# 開発した詳細測定器の第三者評価について

## 甲状腺内部被ばくの線量評価における 新型測定器の実効性評価

国立研究開発法人  
産業技術総合研究所  
柚木 彰

## 決定しきい試験（JIS Z 4343 7.2.11項、成果報告書4.3.6）

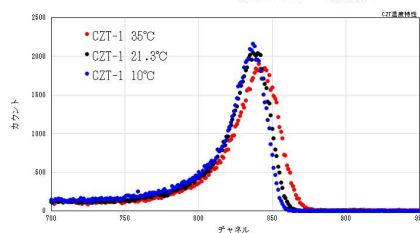
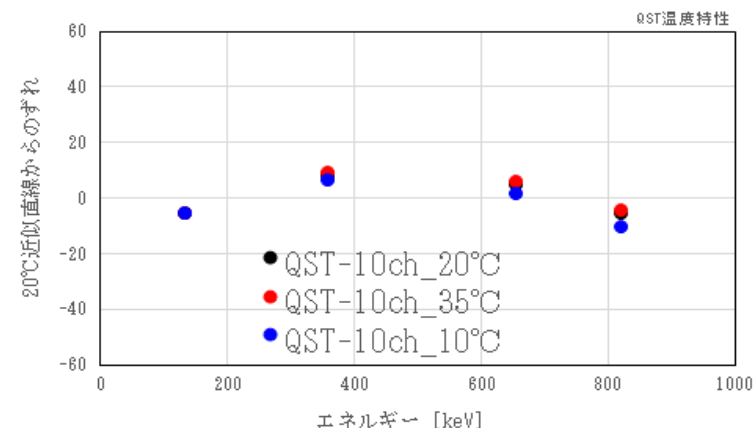
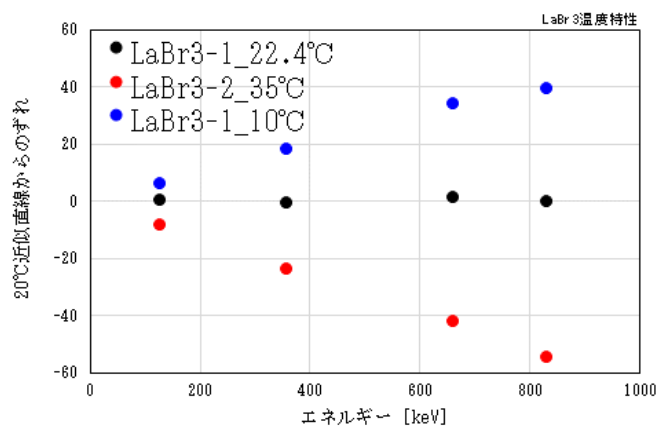
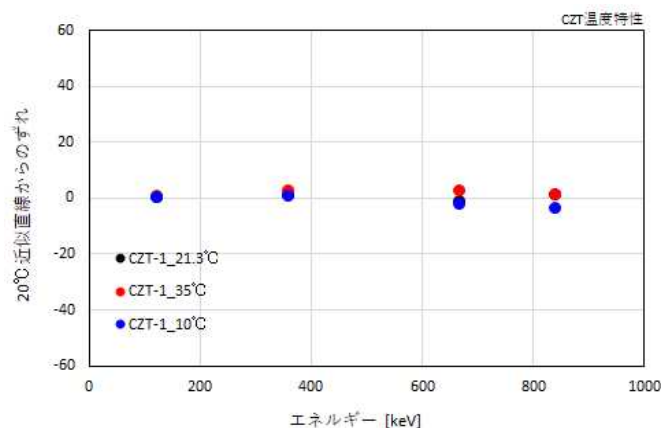
- ・ 検出効率はIRSN製ファントム（成人用、10歳用、5歳用）にI-131溶液を充填して評価した。
- ・ CZT及びLaBr<sub>3</sub>が測定治具を用いるのに対しQSTはファントムを検出器前面に密着するので検出効率は有利。
- ・ 決定閾値に相当する放射能の定量測定は難しい（4頁 直線性参照）。

## 温度特性試験 (JIS Z 4343 7.2.19項、成果報告書4.3.9)

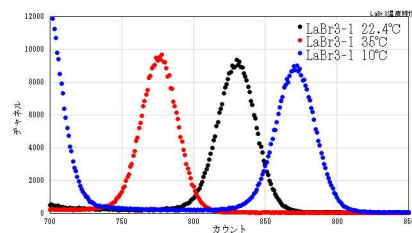
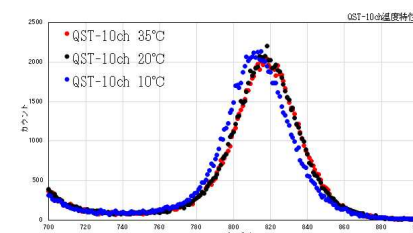
Mn-54  
ピーク計数の変化は  
10°C : -4%  
35°C : +2%

Mn-54  
ピーク計数の変化は  
10°C : +0.3%  
35°C : -1.2%

Mn-54  
ピーク計数の変化は  
10°C : +0.3%  
35°C : -1.7%

- ・ CZTは半導体検出器のため温度特性は良好。
- ・ LaBr<sub>3</sub>はシンチレーション検出器のため温度により発光量に変化し、ピーク変動の原因となっている。
- ・ QSTは温度補正機能が備えられており温度変化は抑えられている。

- ・LaBr<sub>3</sub>は信号伝送系が不安定で、しばしば測定不能となった。改善要である。
- ・LaBr<sub>3</sub>検出器はシンチレーション発光量の温度変化が原因となり計数が変化している。ROIを変えながらの測定を現場で徹底するのは無理なので、温度補正等、装置側で対応できることが望ましい。
- ・繰り返し使用に耐える構造にして欲しい（コネクタ抜け、検出器固定、突起物、ケーブルむき出し等）。
- ・防滴・防水構造への配慮が必要である。
- ・身体的位置決めが適正になっていることが容易に分かる構造であることが望ましい。
- ・正味計数の読み取りに関わる不確かさが大きい。ROI設定の最適化が容易であることが望ましい。
- ・CZT及びLaBr<sub>3</sub>は測定を中断すると再開できない、QSTはプリセットを変えて再開も可能。測定を間違わない範囲で使いやすい方が望ましい。

# 湿度特性試験 (JIS Z 4343 7.2.20項、成果報告書4.3.10)

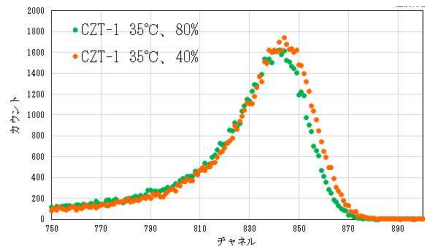
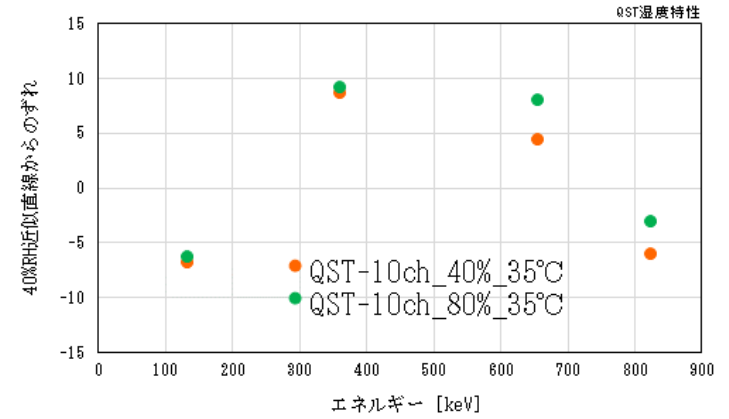
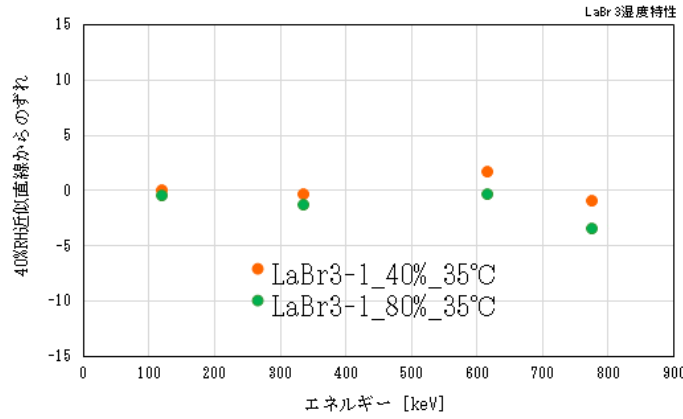
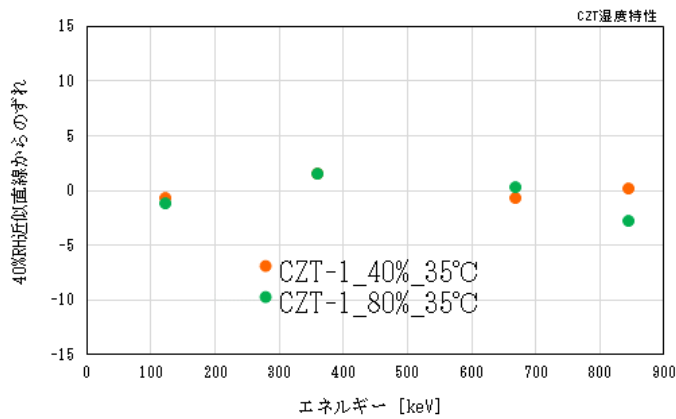
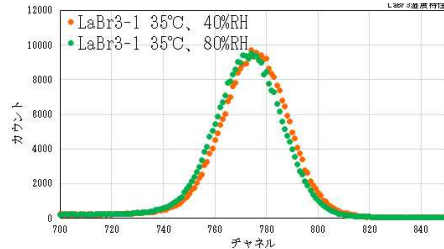
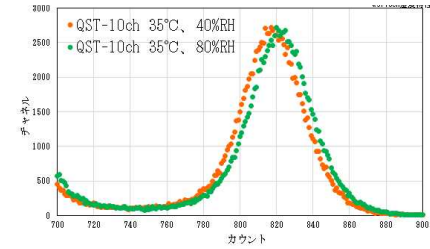
Mn-54  
ピーク計数  
の変化は  
80%RH:-7%

Mn-54  
ピーク計数  
の変化は  
80%RH:-0.4%

Mn-54  
ピーク計数  
の変化は  
80%RH:-0.9%

- ・ CZTでは湿度の影響の恐れがある。
- ・ LaBr<sub>3</sub>及びQSTでは湿度の影響は現れていない。

- ・CZTは湿度試験の際中に、一度だけ一時的に検出効率が半分になった。原因究明と改善が必要である。

## 他の光子放出核種の影響 (A-3項、成果報告書4.4.3)

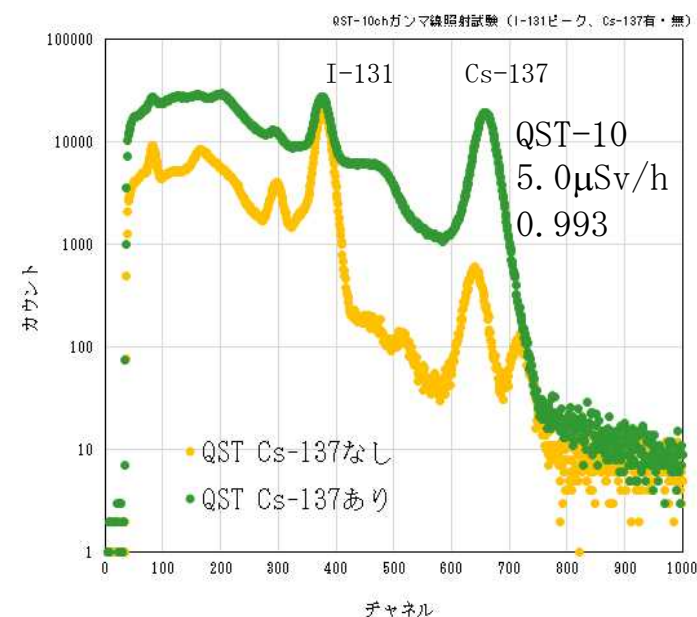
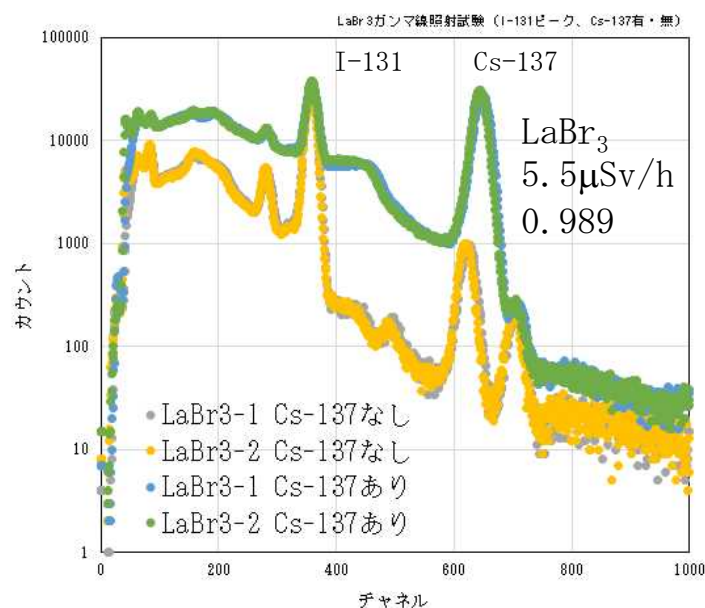
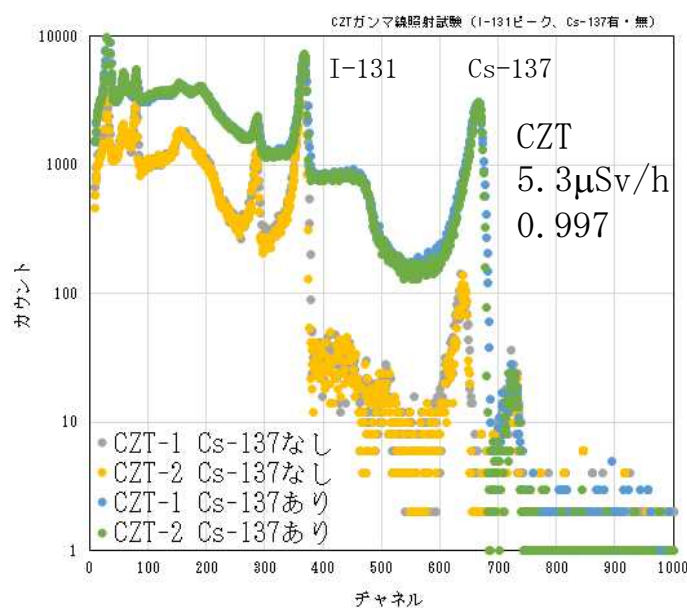
I-131ピークと同程度の計数となるようにCs-137からのガンマ線を検出器正面から照射し、照射なしのI-131ピークでの検出効率に対する、照射ありでの検出効率の比の値を求める。その結果を下図に示す。検出効率の比はCZT: 0.997、LaBr<sub>3</sub>: 0.989、QST: 0.993となった。

- ・ 本試験程度の照射ならばI-131に対する検出効率の変化は1%程度である。
- ・ ピークが埋もれる程の高線量 (正面照射で18  $\mu$ Sv/h) になると検出効率は14%以上変化する。
- ・ CZT及びLaBr<sub>3</sub>は正面以外は鉛遮蔽があるため記載の線量は設置場所の場の線量とはならない。
